## Defi Sports Display F アップデート Ver. 5.0 説明書

ゴールライン通過時 (黄色背景)

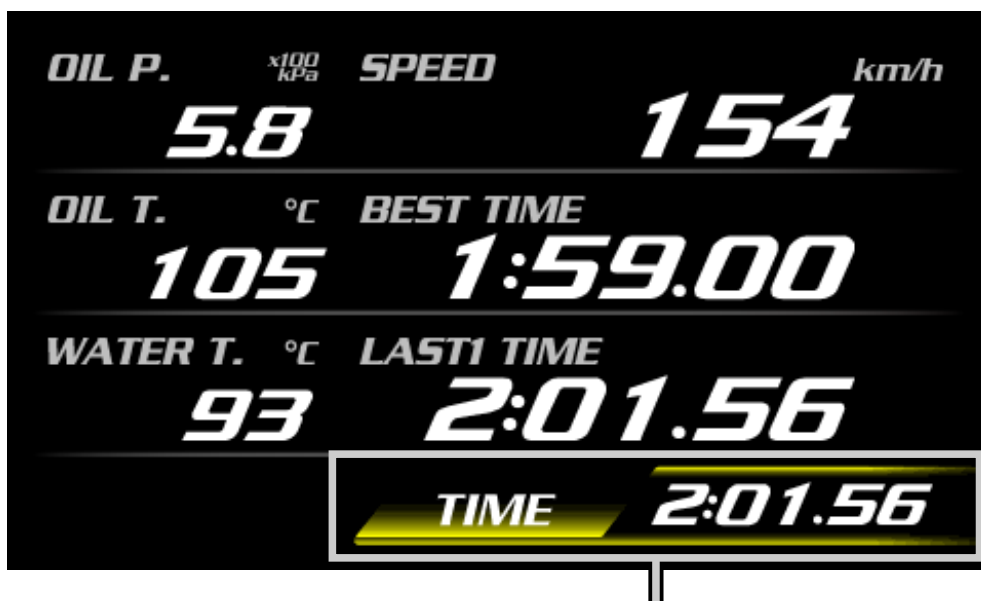
### 1. ラップタイム計測時の MID 表示がより確認しやすくなりました

ラップタイム計測時、従来は計測中とゴールライン通過時の MID (マルチインフォメーションディスプレイ) エリアの TIME 表示は「グレー背景」で時間 (もしくはラップタイム) を表示していました。これを、計測中とゴールライン通過時の色に分け、ゴールライン通過時は新たに「黄色背景」としました。あわせて、ラップタイムの表示時間を「10 秒間」から「20 秒間」に変更しました。
